**Всемирный форум для согласования правил
в области транспортных средств**

Рабочая группа по пассивной безопасности

Правила № 16 ООН (ремни безопасности)

**Предложение по дополнению 6 к поправкам серии 07
и дополнению 1 к поправкам серии 08 к Правилам № 16 ООН
(ремни безопасности)****Представлено экспертом от Международной организации
предприятий автомобильной промышленности***

Лобовой удар, кривая замедления или ускорения тележки в зависимости от времени

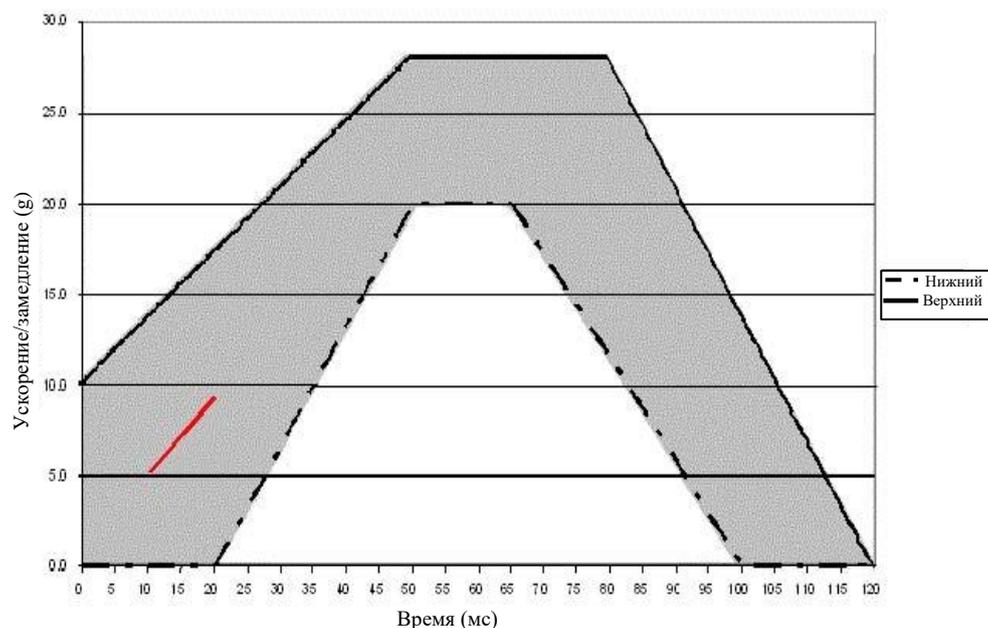
Включить новое приложение 19 следующего содержания:

Координаты кривой замедления или ускорения тележки и испытываемые устройства (ДУС)

Кривая замедления или ускорения тележки в зависимости от времени.

Лобовой удар – Контрольный импульс 1

<i>Определение различных кривых</i>		
<i>Время (мс)</i>	<i>Ускорение (g) Нижний коридор</i>	<i>Ускорение (g) Верхний коридор</i>
0	–	10
20	0	–
50	20	28
65	20	–
+80	–	28
100	0	–
120	0	–

Дополнительный сегмент применяется только к ускоряющимся салазкам».
